- विषय :- Diversion of 5.232 ha forest land in favour of Water Resources Department for right main canal and minor of Ahamdi Minor Irrigation Project.
संदर्भ :- भारत सरकार पर्यावरण, वन एवं जलवायु परिवर्तन मंत्रालय क्षेत्रीय कार्यालय (मध्य) अलीगंज लखनऊ के पत्रांक 8 बी/राज0/06/23/2020/एफसी/759 दिनांक 23.07.2020 एवं आपका पत्रांक एफ 14(177/17)2017/एफसीए/प्रमुवसं/1953 दिनांक 27.07.2020

विषय:- Diversion of 5.232 ha forest land in favour of Water Resources Department for right main canal and minor of Ahamdi minor Irrigation Project.
Proposal Name FP/RJ/Irrige/2375/2016

विषय :- Diversion of 5.232 ha. forest land in favour of Water Resources Department for right main canal and minor of Ahamdi Minor Irrigation Project.

Enclosed :- Typical X-section of Ahmadi RMC
(4 copies)

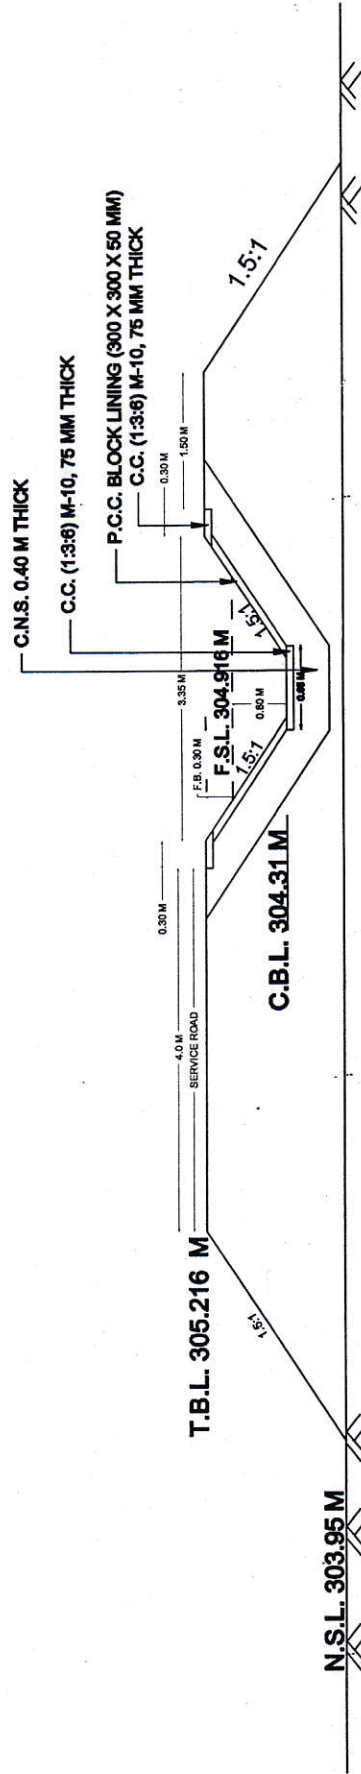
4.	Muk Disposal scheme approved by DFO Needs to be provided.	Proposed Construction of canal is in embankment. so no cutting is required in canal there fore Muk disposal plan is not needed.

S N	EDS Date 23-07-2020	Reply of EDS
बिन्दु संख्या 4	Muk Disposal scheme approved by DFO Needs to be provided.	Proposed Construction of canal is in filling section i.e.the bed level of canal is equal to or above the NSL. Hence there will be no excavation thus Muck disposal plan is not required.The X-Section of canal is enclosed .
